Villa Jorissen Dordrecht

Lambrisering ruimte 0.6

Datum: 16-7-2024 (def)

Rapport: "Villa Jorissen Singel 97, Dordrecht" Bouwhistorische verkenning, d.d. 1-11-2022

Afb. 1. Huidige situatie (waardestelling): schuine zuidzijde is gewijzigd, deur aan de noordzijde is groter gemaakt en de haard is verdwenen.

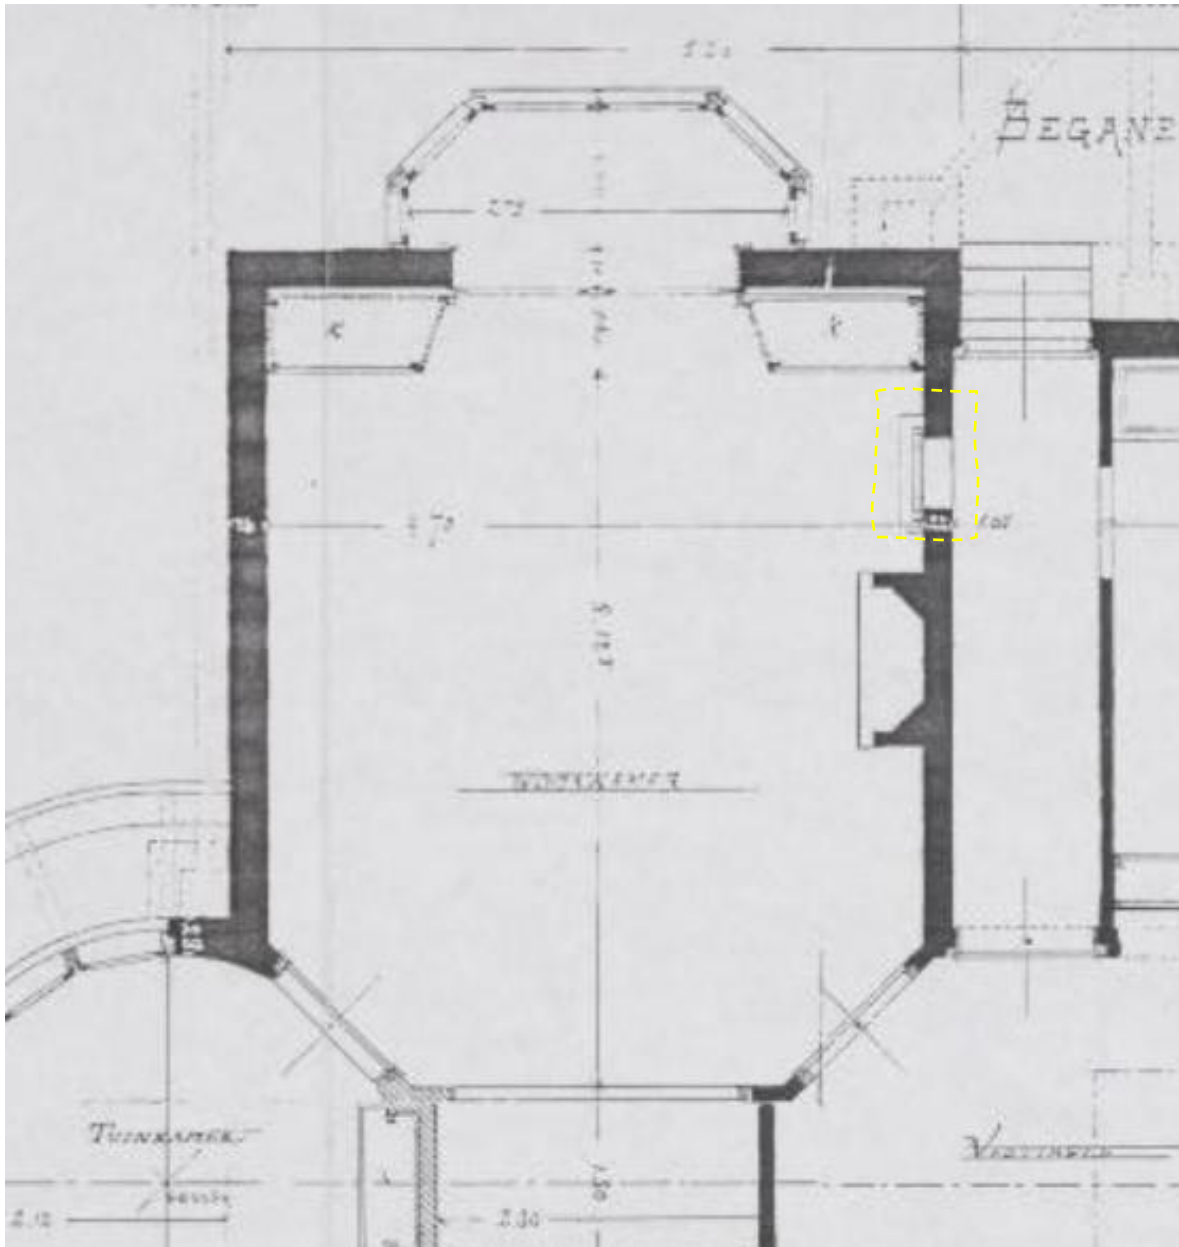
Vraagstelling: Er lijkt een discrepantie te zijn tussen de waarderingstekening van de bel-etage, ruimte 0.6, en de geschreven specifieke waardering op pagina 105 en 106 van het rapport. Het gaat met name om de lambrisering in ruimte 0.6, die in tekening hoog monumentaal is gewaardeerd maar in de lijst met specifieke waarden slecht positief monumentaal is. Aan de opsteller van het rapport is gevraagd deze discrepantie nader te verklaren.

Afb. 7. De lambrisering in 0.6 (woonkamer) is wel hoger en anders van vorm als afb. 6. De deur (A) is mogelijk afkomstig van de afgeschuinde hoek van de kamer die in de jaren 1927 is vervangen voor een nieuwe kamerscheidende wand. In de lambriseringen zijn naden aangetroffen die mogelijk wijzen op het verplaatsen, verschuiven of aanhelen van deze afwerkingen.

Afb. 9. Bouwfasering: de wand is in 1927-1969 flink aangepakt. Zo is er een extra deur gemaakt, is de afgeschuinde hoek aangepakt. De haard is in zijn geheel weggenomen en het doorgeefluik aan de noordzijde van de ruimte is verbreed tot een volwaardige deur.

Mijn vermoeden is, dat bij het digitaal inkleuren van de waardenstellingstekeningen op pagina 100 en 101, de lambrisering in ruimte 0.6 per abuis met de blauwe kleur is meegenomen. Het onderzoek en de brongegevens weer analyserend, zou deze lambrisering feitelijk groen ingekleurd moeten zijn.¹

Afb. 8. De lambrisering in ruimte 0.6 lijkt nog het meest op de heel schetsmatig ingetekende lambrisering van afb. 5. Toch is de verhouding van de huidige lambrisering anders dan de verhouding van die op tekening.

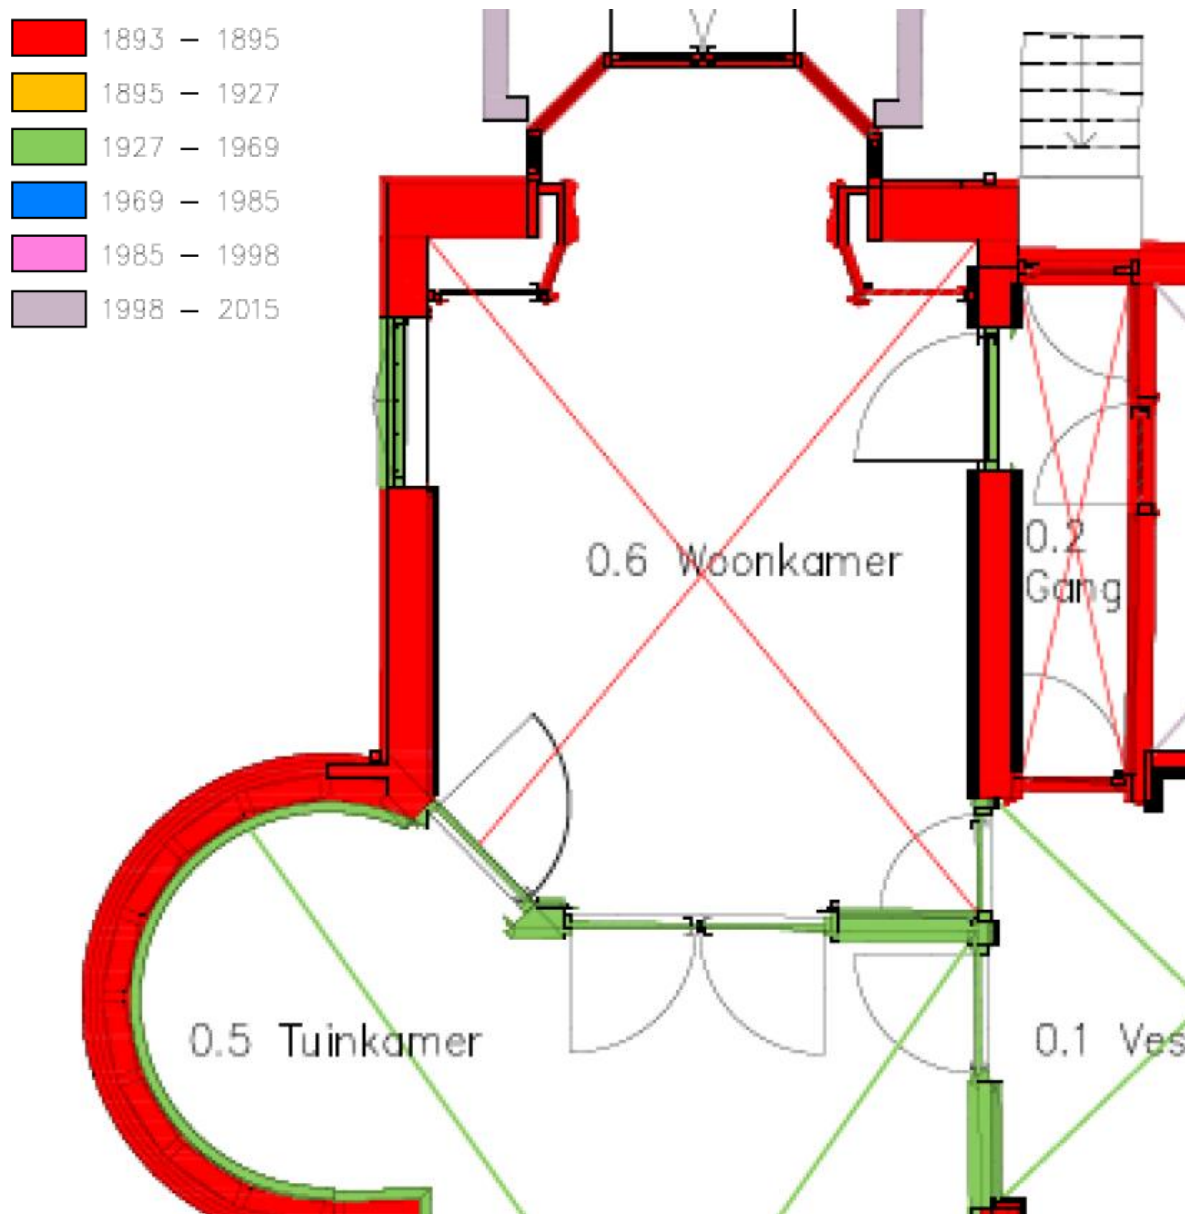
Pagina 105-106. In de lijst met hoog monumentale specifieke waarden komen wel lambriseringen voor (o.a. die van het trappenhuis) maar de lambrisering in ruimte 0.6 wordt niet benoemd. Wel zijn de vaste kasten benoemd als hoog monumentaal. Onder positief monumentale waardering worden de restanten van de interieurafwerkingen (waaronder lambriseringen) uit ruimte 0.5 en 0.6 uit de verbouwing van circa 1927 gerekend.

Voor de lambrisering in ruimte 0.6 staat niet met onomstotelijk bewijs vast in welke periode deze is aangebracht. Uit de bouwhistorische analyse komt naar voren dat de betreffende ruimte in ieder geval in ca. 1927 uitgebreid is aangepakt, zonder daarbij het bouwkundige casco (zoals de scheidingsmuren) structureel aan te tasten. In hoofdopzet is het casco van ruimte 0.6 daarom nog geheel oorspronkelijk, echter was vanwege de verbouwing van ca. 1927 een grondige wijziging van de interieurafwerking nodig.

Met de verbouwing uit 1927 zijn vermoedelijk de oude lambriseringen en interieurafwerkingen aan de wanden wel weggehaald. Dat is plausibel, omdat niet alleen de haard aan de binnenwand is weggehaald maar ook een deur in dezelfde wand is bijgekomen. De wandopening die er al zat, een doorgeefluik richting de gang of hal die de ruimte met de keuken scheidt, is tijdens de aanpassingen verbreed om een volwaardige (hergebruikte) deur te kunnen passen. De huidige lambrisering aan de wand die verbouwde wand is aangebracht is hetzelfde rondom de gehele kamer.

In de schriftelijke waardenstelling op pagina 106 worden de interieurafwerkingen, specifiek in ruimten 0.5 en 0.6, slechts positief monumentaal gewaardeerd. Het is voor de historische en representatieve functies lambriseringen in de ruimten zijn aangebracht om het totaal ensemble van de kamer met rijke interieurs af te ronden. Omdat er twijfel bestaat over de feitelijke ouderdom van de meeste afwerkingen, die voor een groot deel uit de verbouwing van 1927 lijken te zijn en dus mogelijk niet uit de oorspronkelijke bouw dateren, hebben deze afwerkingen slechts een positieve waardering gekregen. Zo zijn de lambriseringen van de salon (ruimte 0.5) positief monumentaal gewaardeerd omdat zij mogelijk niet geheel oorspronkelijk of ten minste – ten opzichte van de oorspronkelijk aanwezige wandlambriseringen - aangepast zijn.
